Mission régionale d'autorité environnementale  
**Grand Est**

**Avis sur le projet de mise en compatibilité du Plan local d'urbanisme intercommunal (MEC-PLUi) de la communauté de communes du territoire de Lunéville à Baccarat (54) emportée par déclaration de projet (création d'une centrale photovoltaïque sur le territoire communal de Chenevières)**

n°MRAe 2023AGE63

Figure 149 : Localisation linéaires de haies plantées ou étoffées (ovales verts sur le plan)

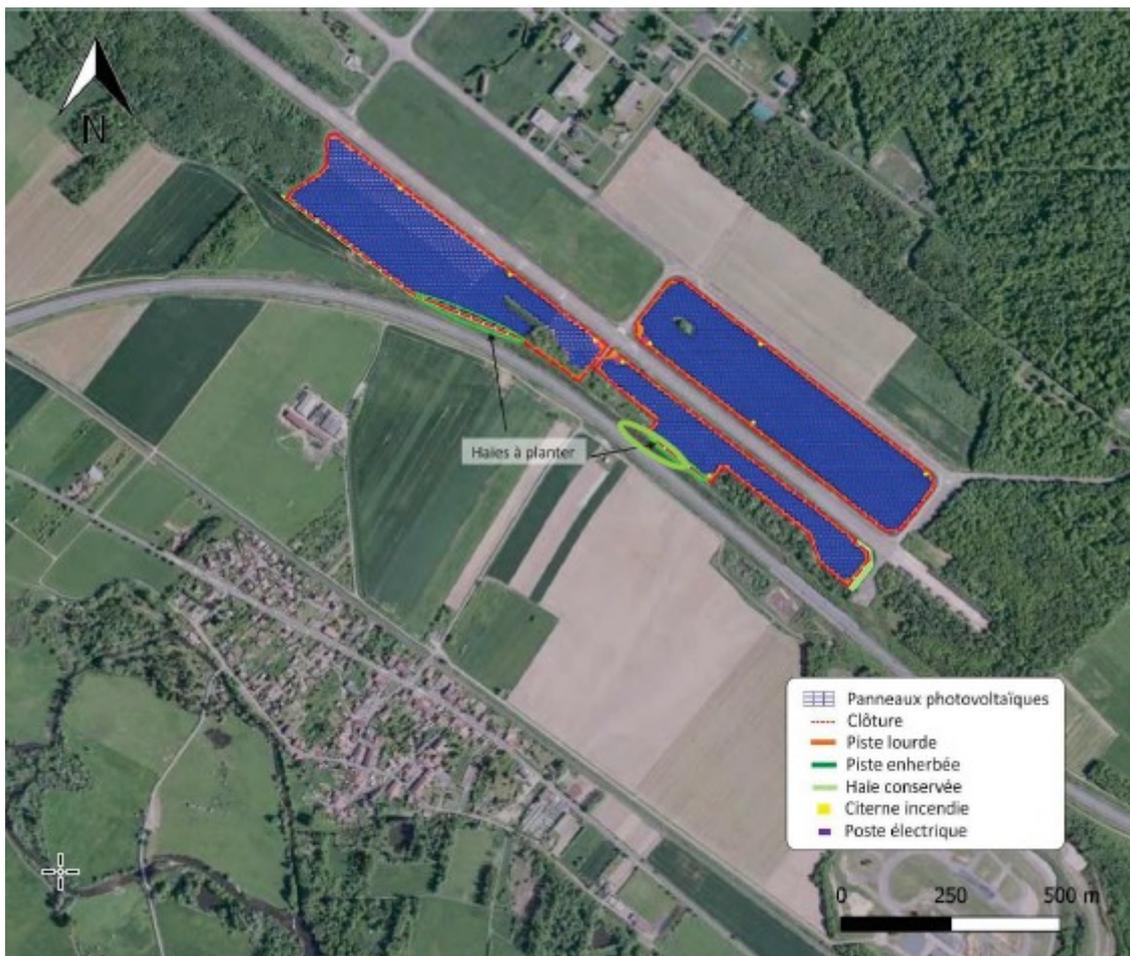
Toutefois, l'Ae relève une incohérence dans le report de ces 3 haies sur les 2 plans figurant dans l'OAP. Le premier reporte la haie sud comme étant une haie à conserver alors que le deuxième la considère comme une plantation de haies. Il convient d'assurer la cohérence des différents plans reportant les mesures compensatoires. Selon cette étude, le projet prévoit la plantation de 450 m de linéaire de haie.

***L'Ae recommande à la collectivité de reprendre, dans l'OAP du secteur 1AUp, le plan de l'étude d'impact du projet reportant les 3 haies à conserver et/ou à planter.***
